**ЕВРОПЕЙСКОЕ СОГЛАШЕНИЕ О МЕЖДУНАРОДНОЙ
ПЕРЕВОЗКЕ ОПАСНЫХ ГРУЗОВ ПО ВНУТРЕННИМ
ВОДНЫМ ПУТЯМ (ВОПОГ)
(Вариант прилагаемых Правил 2009 года)**

Исправление

ECE/TRANS/203/Corr.1

Схема принятия решения о классификации веществ, опасных для окружающей среды (водной среды)

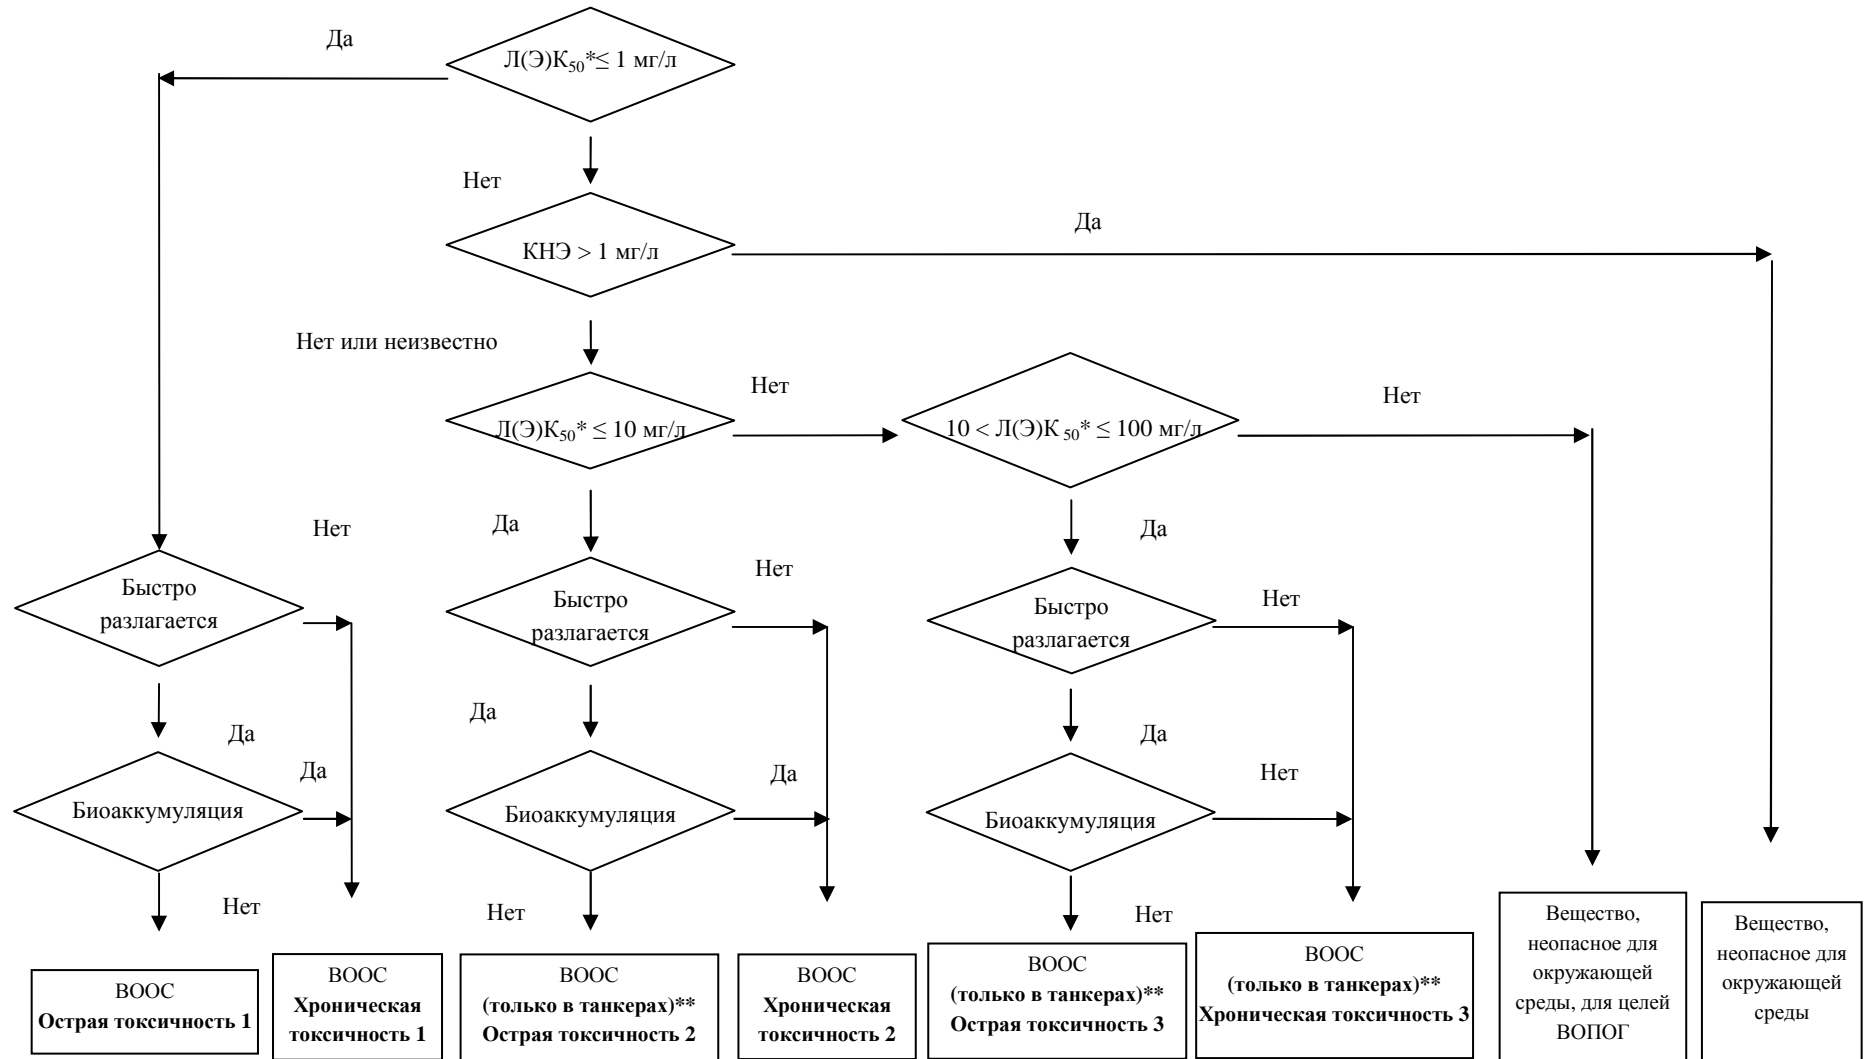
2. 2.2.9.1.10.4 Схема принятия решения о классификации веществ, опасных для окружающей среды

Заменить существующую схему схемой, приведенной в конце настоящего исправления.
